CONTRÔLE DU RESPECT DES RÈGLES DE CONSTRUCTION

Direction Départementale des Territoires de la Sarthe

2^{ème} Contre Visite de contrôle « Accessibilité des personnes handicapées »
le 16 septembre 2014 à 10h00

PJ2

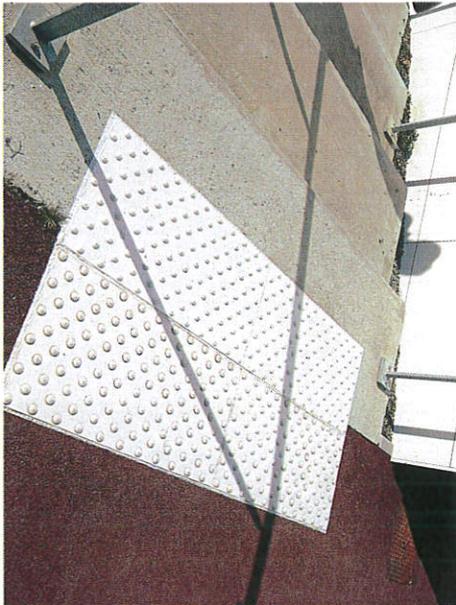
Constat : Certains brises soleil du rez de chaussée des internats ne respectent pas un passage libre d'au moins 2,20 m de hauteur. D'autre part, les petites bordures béton non visuellement contrastées par rapport au sol support de couleur sable constituent de fait des obstacles pouvant occasionner des chutes répétées.

Commentaire du contrôleur : Il convient de revoir sérieusement les dispositions de protection de ces brises soleil ou de différencier plus visuellement le sol support en proximité immédiate du pourtour des bâtiments d'hébergements.

Lors de la contre visite sur place le 16 septembre 2014, il a été constaté qu'une solution de sécurisation des ailettes saillantes des baies vitrées était mise en œuvre avec pose d'éléments paysagers significatifs obligeant à se dégager des cheminements dangereux à l'aplomb immédiat ou en sortie des bâtiments d'hébergements concernés (Cf Photos PJ1, PJ2 et PJ3).

NON CONFORMITE LEVEE

PJ6

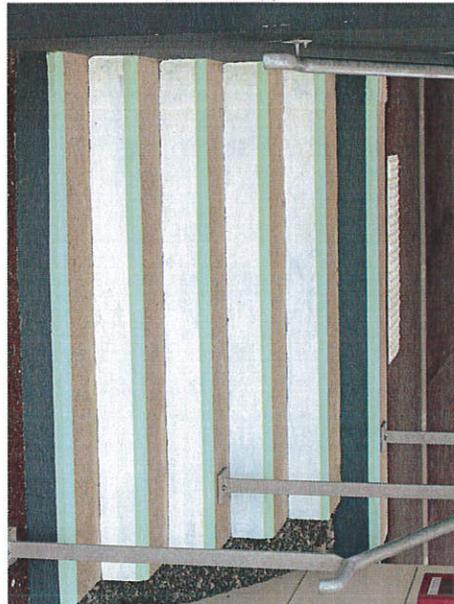
Constat : Les escaliers béton de l'accès principal et du cheminement gymnase ne comportent pas de nez de marches contrastés.

Lors de la contre visite sur place le 16 septembre 2014, il a été constaté que cette non conformité allait être directement traitée par l'établissement et de façon homogène pour tous les escaliers extérieurs en béton (Justificatifs fournis par messagerie le 19/09/2014 – Cf Photos PJ5, PJ6, PJ7 et PJ8).

NON CONFORMITE LEVEE
